## Personas afectadas por el polideportivo de Gasòmetre

### EXPONEMOS:

Ante la situación actual y después de haber visto la propuesta hecha por el Ayuntamiento del nuevo polideportivo en el barrio de Santa Eulalia de Hospitalet, las vecinas y los vecinos afectados por el mismo exponemos los hechos que a continuación redactamos,

Opción A, Alhambra.

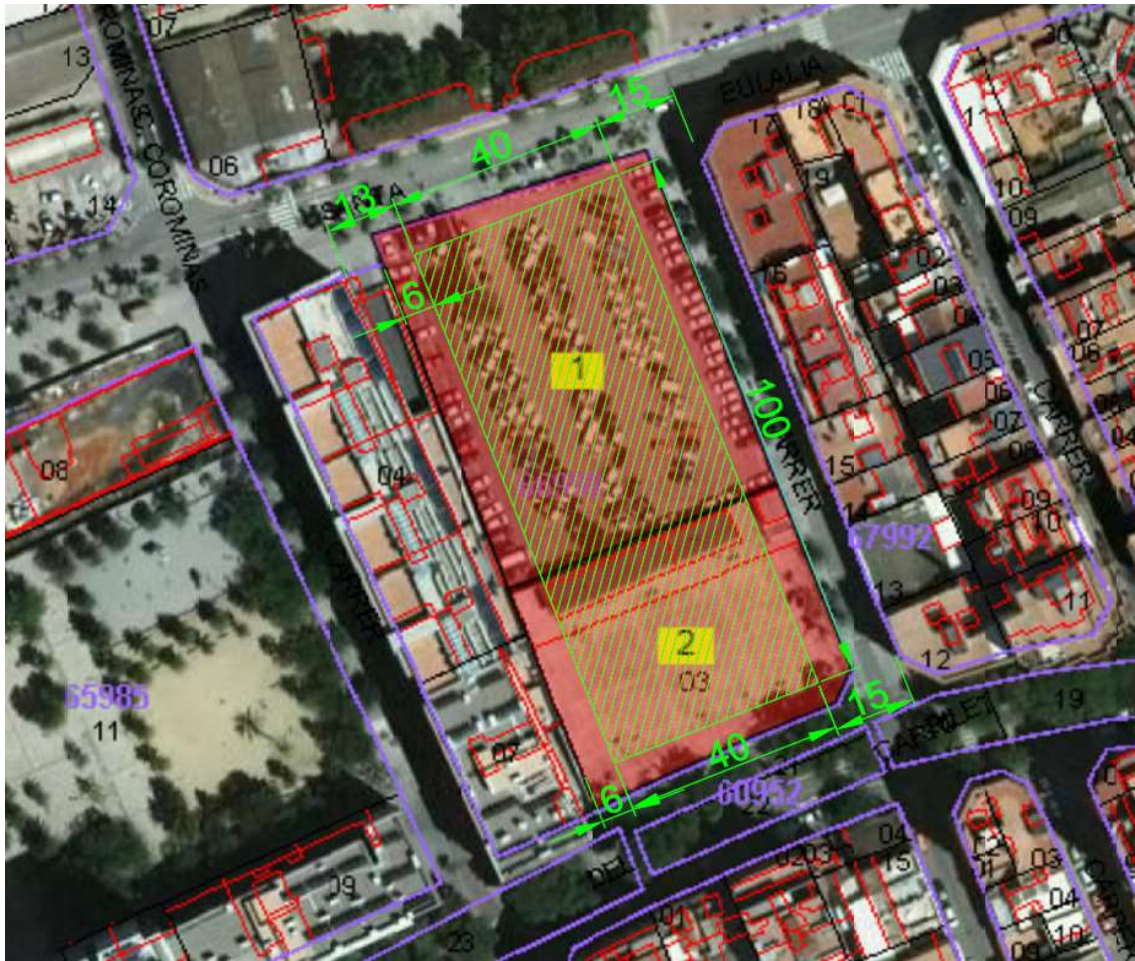
- Tiene un gran sentido la ubicación del polideportivo en el parque, conllevaría el incremento del uso del mismo.
- Tal y como posteriormente el Plan Funcional del Ayuntamiento recogerá, permitiría una mejor distribución de la oferta deportiva en Hospitalet.
- Por su situación se acercan instalaciones a personas vecinas que actualmente no cuentan con instalaciones deportiva municipales.
- Se perderían 2250 m<sup>2</sup> de parque que se compensarían con la creación de un nuevo parque de 5460 m<sup>2</sup> en la parcela del Gasòmetre, con lo que el barrio ganaría m<sup>2</sup> de zonas verdes arboladas.
- Cuando se realicen competiciones deportivas la movilidad es más fluida, está cerca de transporte público.
- No tiene impacto directo sobre ningún bloque de viviendas.
